2019年3月吉日
株式会社 潮

HBF-FJR仕様変更の内容

2) 羽根・スポーク

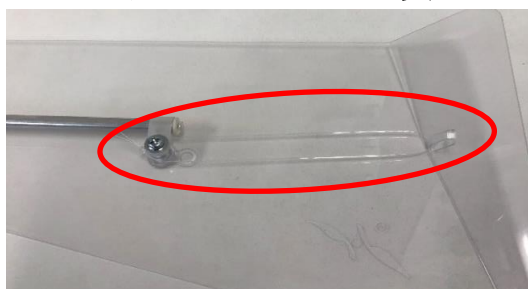
旧タイプ 羽根

新タイプ 羽根

羽根の形状変更

落下防止ワイヤー変更

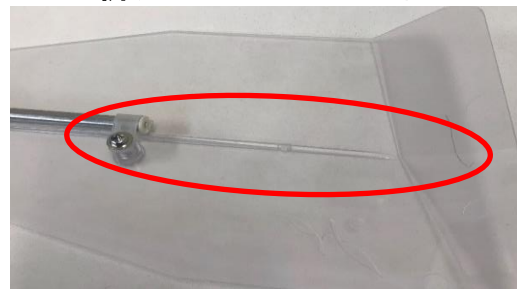
旧タイプ ワイヤーあり

新タイプ ワイヤーなし

※次ページの補強リブが追加されたためワイヤーが不要となりました。

補強リブを追加

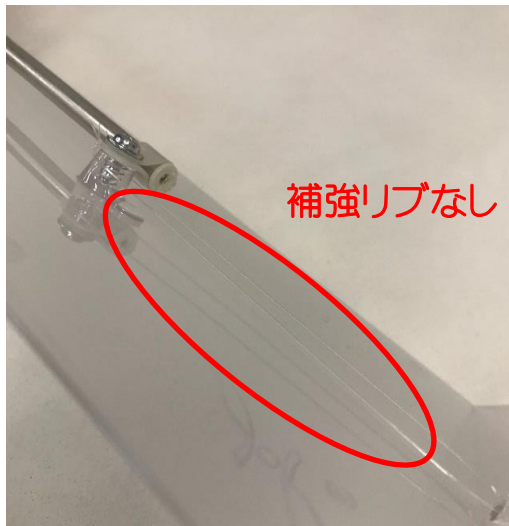
旧タイプ 補強リブなし

新タイプ 補強リブあり

スポーク・羽根仕様の変更

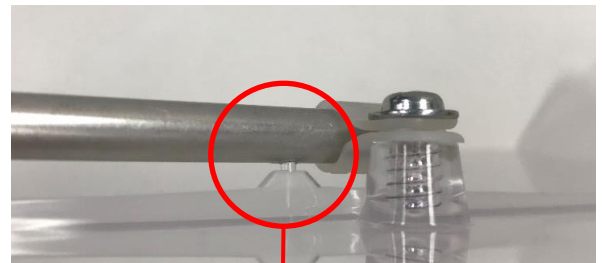
旧タイプ スポーク

新タイプ スポーク穴・羽根凸追加
